Centrale fotovoltaica a terra da circa 50 MW in reg. Cuguragiu, presso SP 56 – Sassari (SS)
Procedura di VIA - Chiarimenti del proponente alla richiesta MIC, ai sensi dell'art. 24. c.3 del DIs 152/06

Procedura di VIA: codice ID_7792

OGGETTO: CHIARIMENTI E INTEGRAZIONI RICHIESTI DAL MIC CON NOTA SS-PNRR 2114-P del 02/08/22

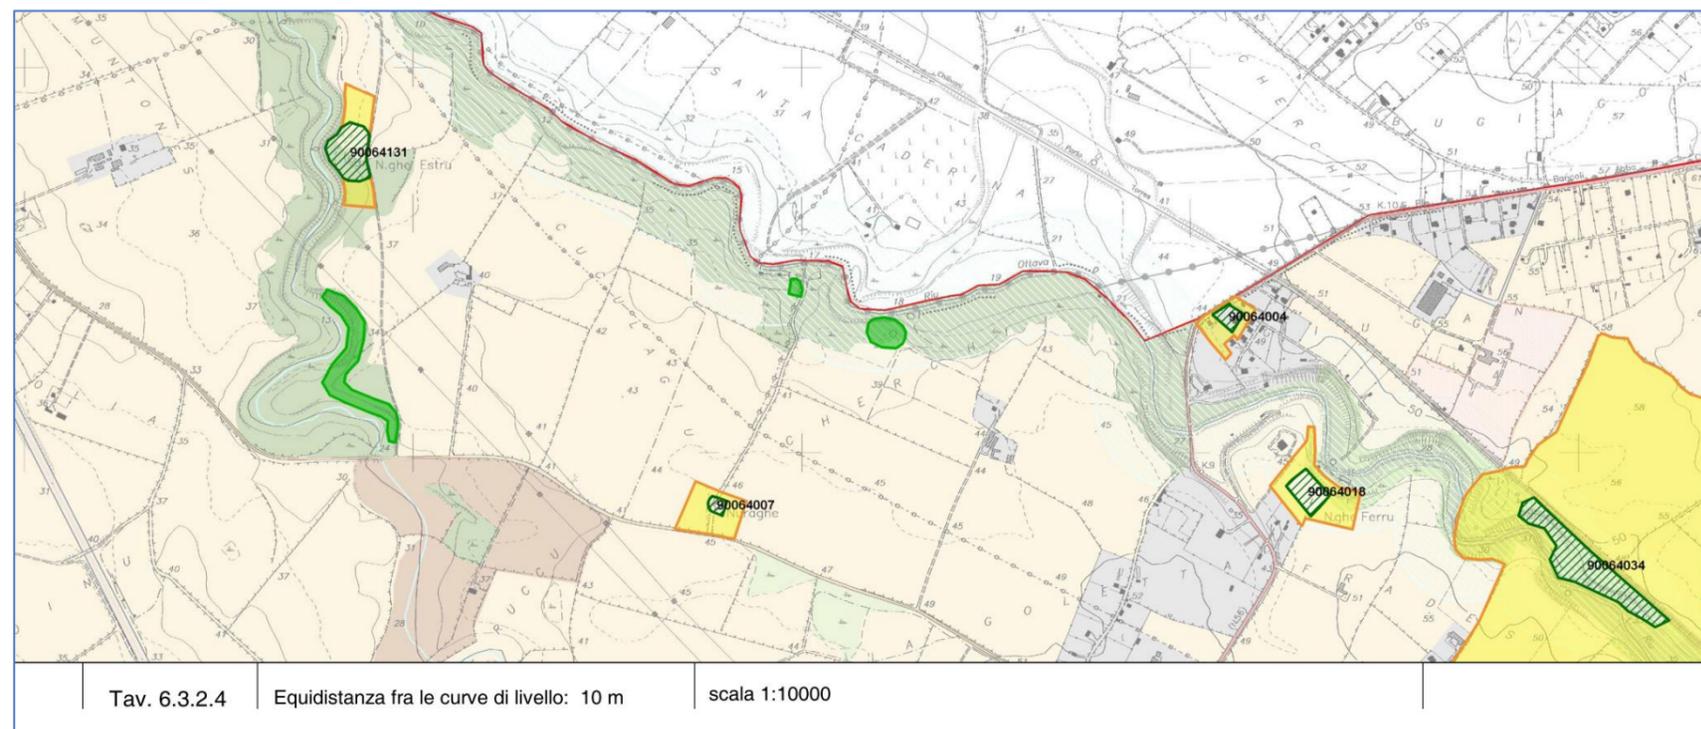
0.2 Presenza del Nuraghe Cuguragiu: "Aree Tutelata per Legge" dall'art. 142, comma 1, lettera m) del DLs 42/04.

Nel settore più a ovest dell'area disponibile all'insediamento della centrale FV (nel campo A1.2), sono presenti i resti del Nuraghe Cugulasu/Cuguragiu, sottoposto a tutela anche a termini dell'art.49 del PPR.

Preso atto del vincolo, delle prescrizioni di cui all'art. 49 del PPR, dello stato dei luoghi **ed in ossequio al requisito primario di non installare i moduli in aree tutelate per legge**, il progetto ha previsto l'insediamento del campo FV **al di fuori di una fascia di rispetto dai resti del nuraghe, considerando un buffer di 40 m; salvaguardando così un area di circa 1940 mq all'interno delle aree disponibili all'insediamento dei campi FV.**

Di seguito l'estratto della Tav.6.3.2.4 del PUC di Sassari (agg. pubblicato su BURAS n.33 del 25/07/2019), che evidenzia il perimetro del vincolo (N.90064007) e la fascia di Tutela condizionata.

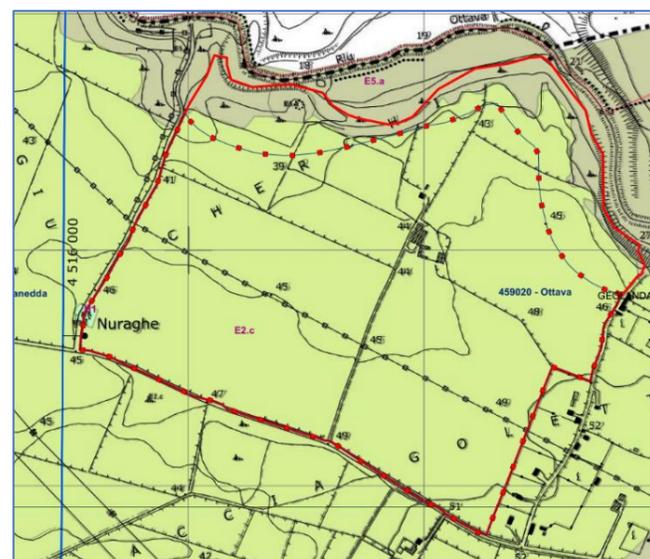
In fase di progetto, probabilmente perché in possesso di una cartografia non aggiornata del PUC di Sassari, **era stata assunta come "vincolo cogente" la sola area H1 perimetrata dal vincolo riscontrabile dalla tavola a lato** (file SS01Ss01_VA_SIA4_00), estratta da un aggiornamento antecedente del PUC; oltre a tale area vincolata era stato imposto un buffer di tutela, con raggio di 40 m, che racchiudeva ampiamente l'area vincolata (zona H1).

A lato la mappa dei sondaggi effettuati riportata nell'elaborato A3-SIA.

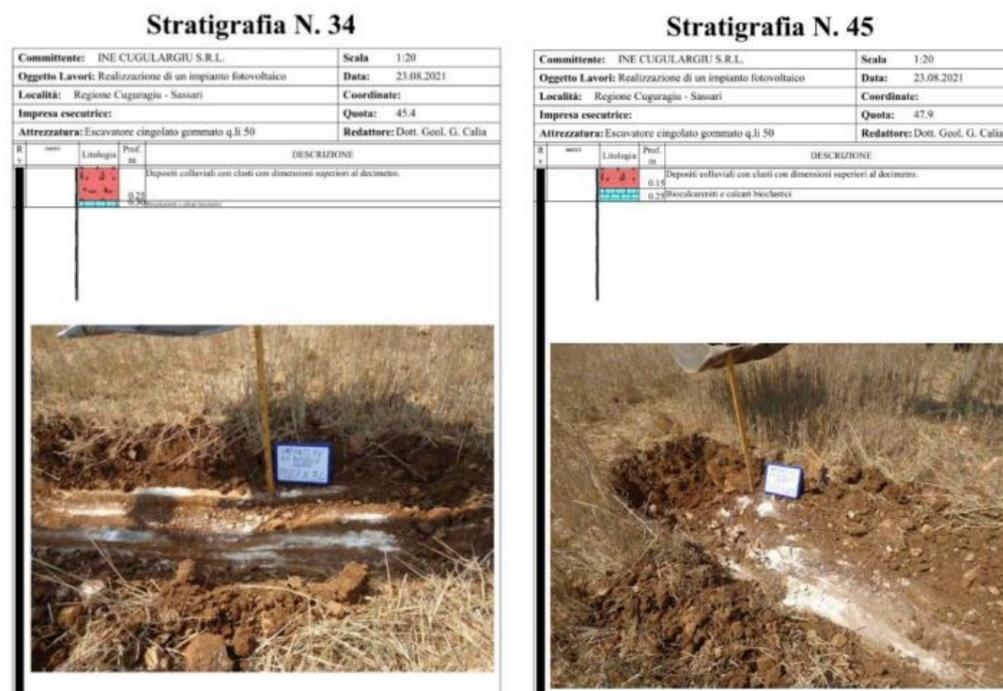
Come si evince dalle analisi riportate nello specifico documento A3-SIA, i terreni si caratterizzano per presenza di roccia a circa 50 cm di profondità, e di fatto impediscono la realizzazione della soluzione tipologica "standard" necessaria per un utilizzo agrovoltaico del fondo.

A lato l'esito stratigrafico di N.2 sondaggi indicativi delle qualità geotecniche del suolo

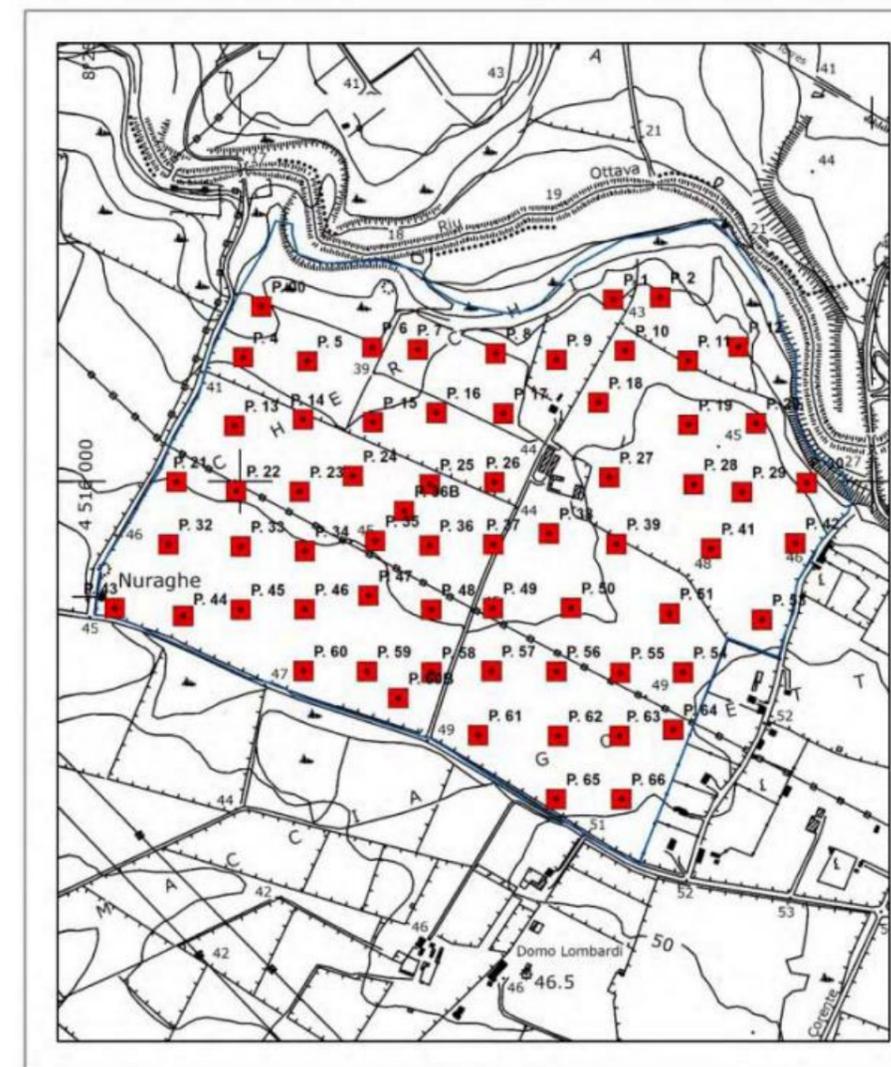
Le strutture destinate a sorreggere le "vele" dei moduli, per sopportare la spinta del vento avrebbero richiesto importanti opere di fondazione in cls, assolutamente inammissibili in area agricola.

Altre le caratteristiche pedologiche del suolo non sono consone ad un utilizzo agricolo profittevole del medesimo.

Per il sito in esame, pertanto, non sussistono le condizioni tecniche per la realizzazione di un impianto agrovoltaico sollevato dal suolo (utilizzabile per colture agricole sostenibili) ed eventualmente incentivabile.

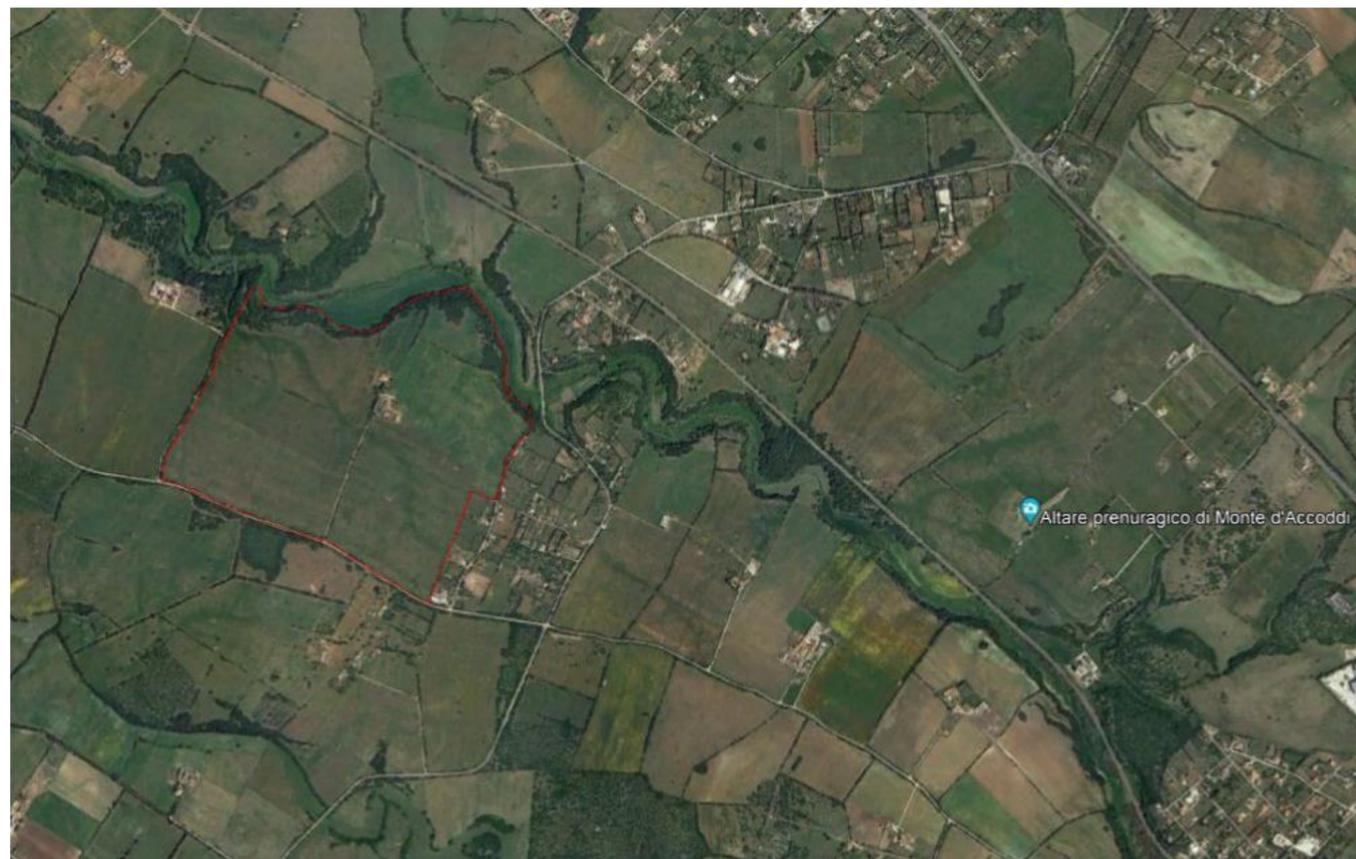
6. AREE GRAVATE DA USI CIVICI (punto 6 nota MIC).

In relazione alla specifica richiesta del MIC, sono stati condotti i dovuti accertamenti (sul sito web della RAS – aggiornamento 23/11/20) **che hanno permesso di escludere, sia per le aree di centrale che per quelle interessate dal percorso dell'elettrodotto di connessione, gravami da Usi Civici.**

Vista da Monte Accoddi

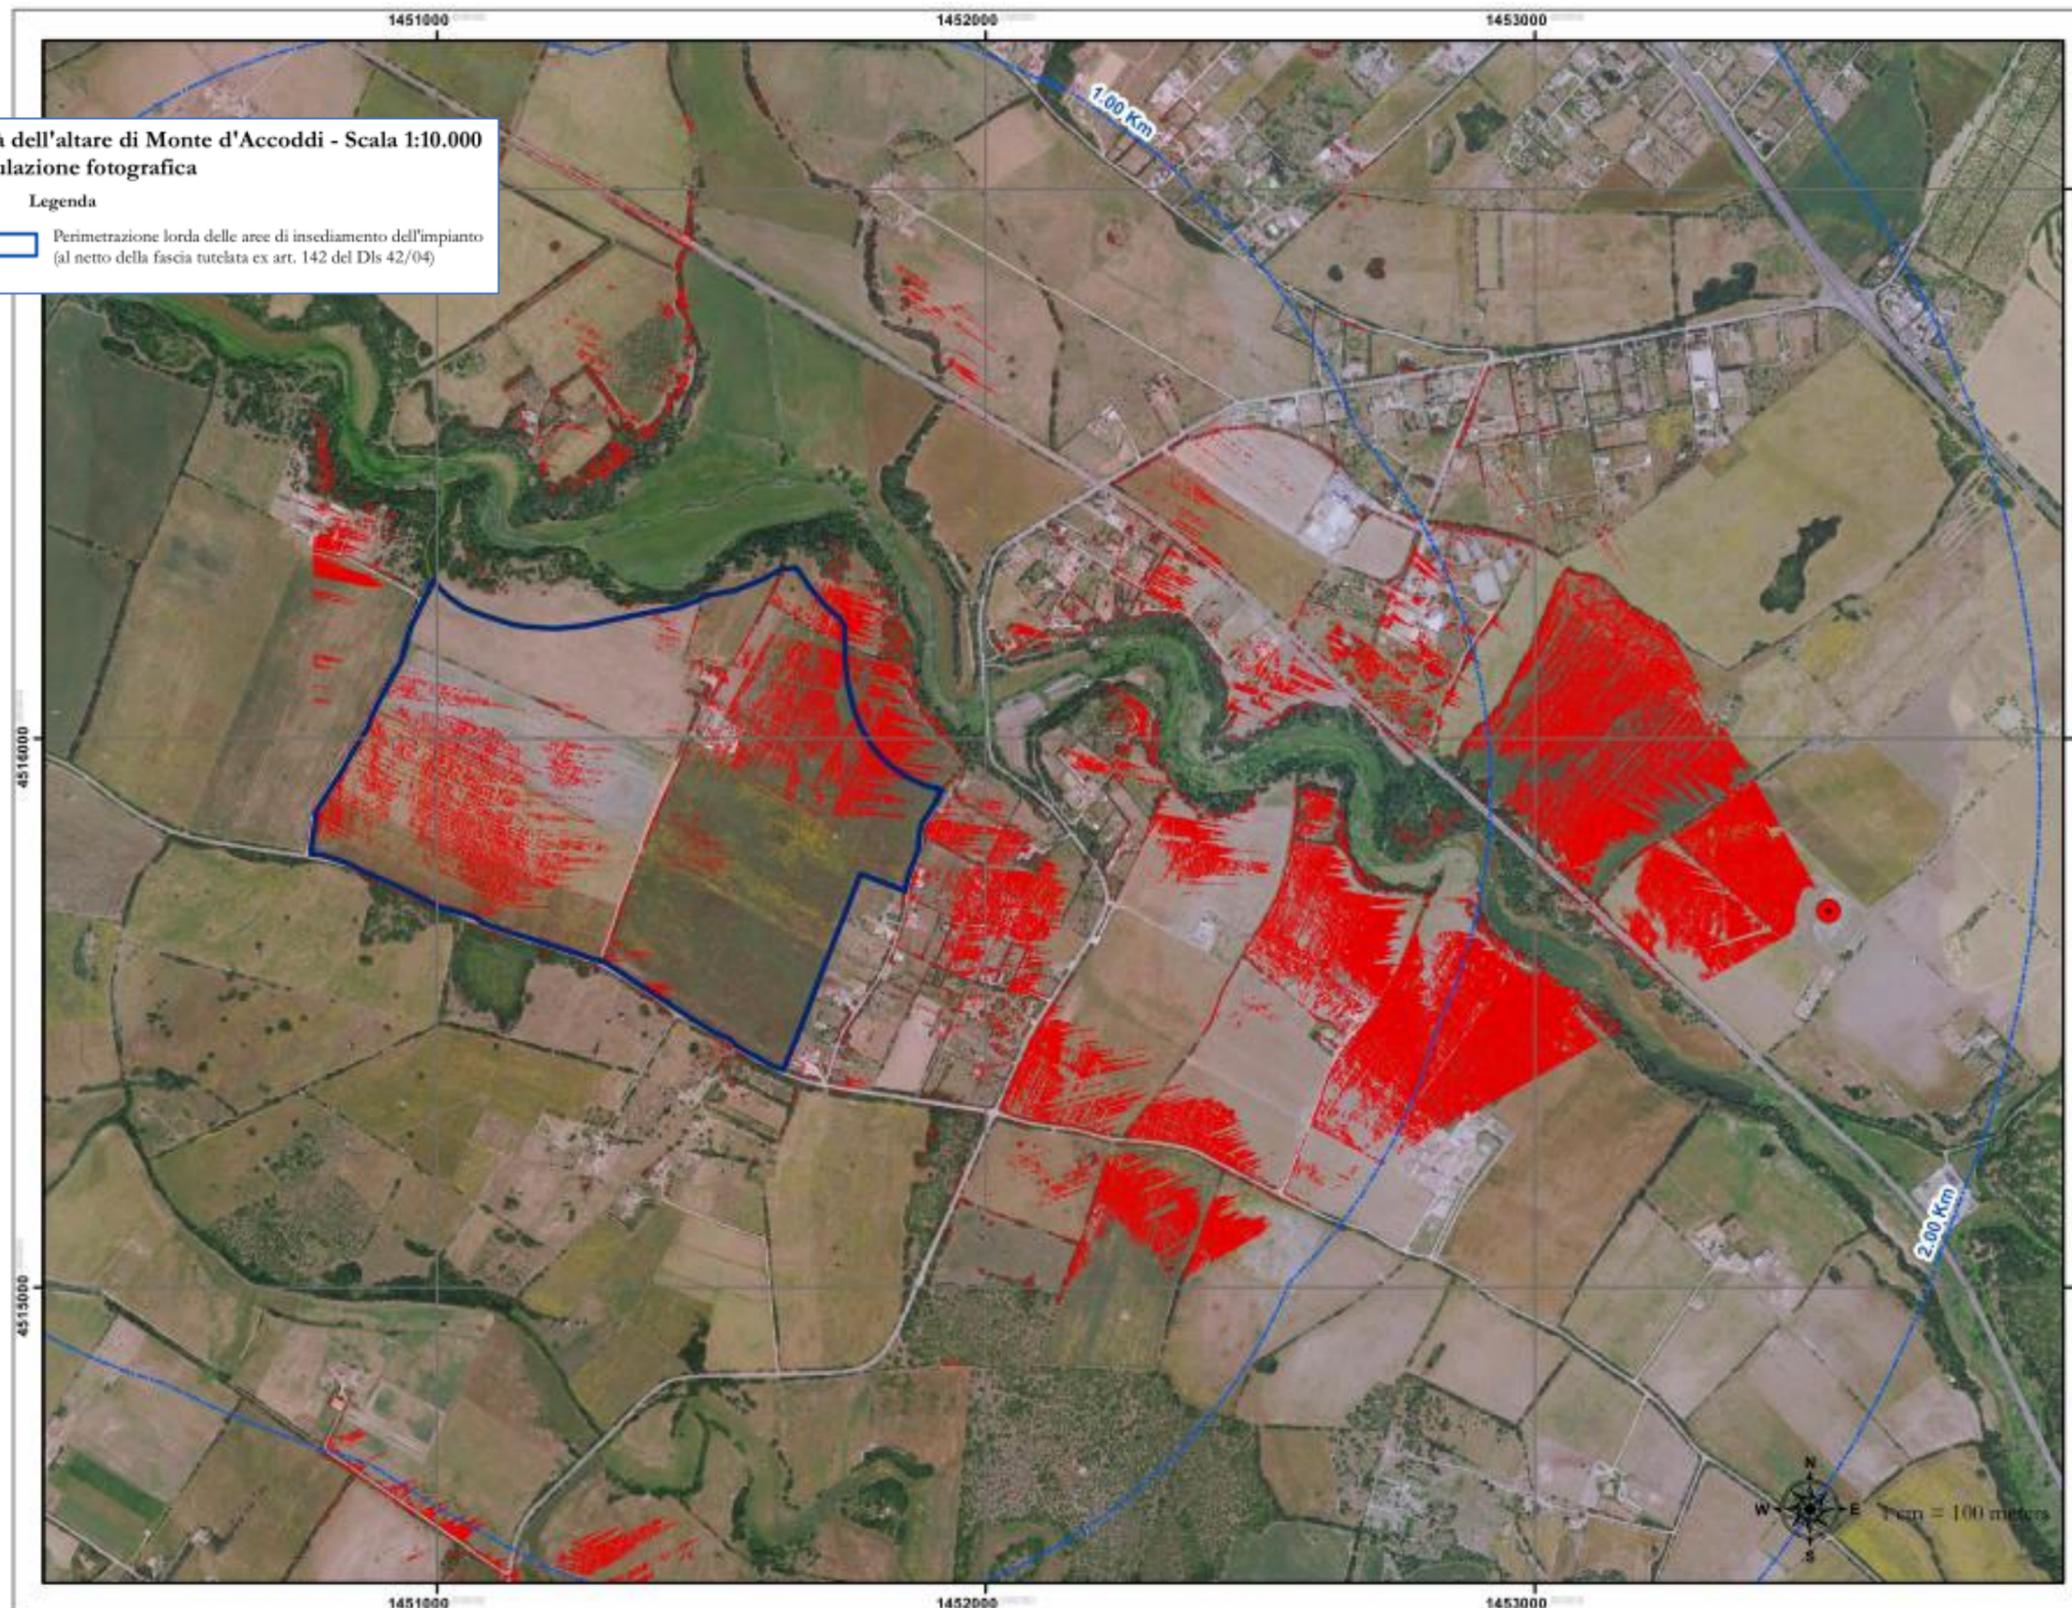
7. FOTOSIMULAZIONI DELLE OPERE DA E VERSO I BENI ARCHEOLOGICI presenti nell'ambito d'impianto, con particolare attenzione alle visuali godibili dalla sommità del Monte Accoddi (punto 7 nota MIC).

Con riferimento al mero aspetto visuale di beni e bellezze paesaggistiche, a contorno dell'area d'impianto **non vi sono immobili ed aree di notevole interesse pubblico nei termini stabiliti dall'art.136 comma 1, lettera d): "le bellezze panoramiche e così pure quei punti di vista o di belvedere, accessibili al pubblico, dai quali si goda lo spettacolo di quelle bellezze".**
